Pratica ARPAE – Area Autorizzazioni e Concessioni Metropolitana n. 27598/2020

PROCEDURA di ValSAT art. 18 L.R. 24/2017

Istruttoria di VAS/ValSAT sulla Proposta di Accordo operativo, ai sensi dell'art. 38, L.R. n. 24/2017, relativa all'attuazione dell'ambito urbanistico APR.CA_II.

Autorità procedente: Comune di Calderara di Reno

Accordo Operativo:

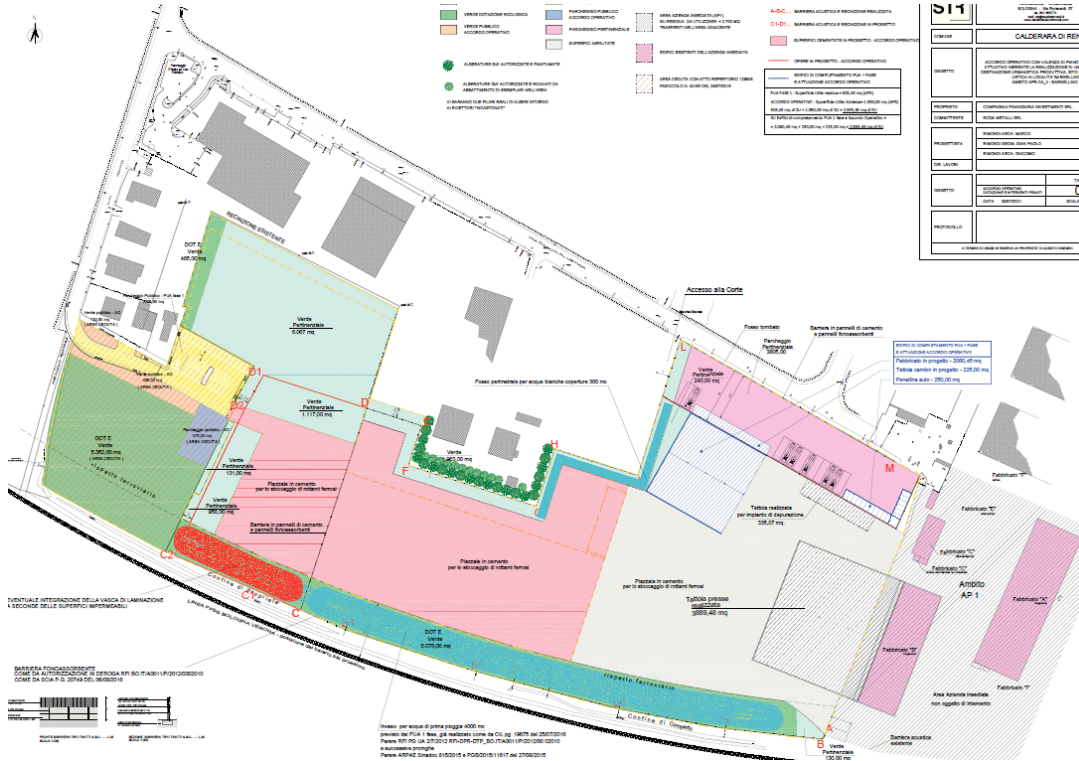
Relativamente alla disposizione delle aree verdi previste a protezione degli insediamenti residenziali si rileva una significativa difformità tra la planimetria di progetto del PUA vigente e quella dell'AO. Anche in questo caso si rileva estrema confusione nella presentazione degli elaborati e inadeguata considerazione del valore della valutazione ambientale, per la quale lo spostamento di aree verdi, anche se a parità o a vantaggio di superficie totale, non ha carattere di equivalenza e tali aree non possono essere spostate liberamente secondo una logica di funzionalità operativa dell'azienda.
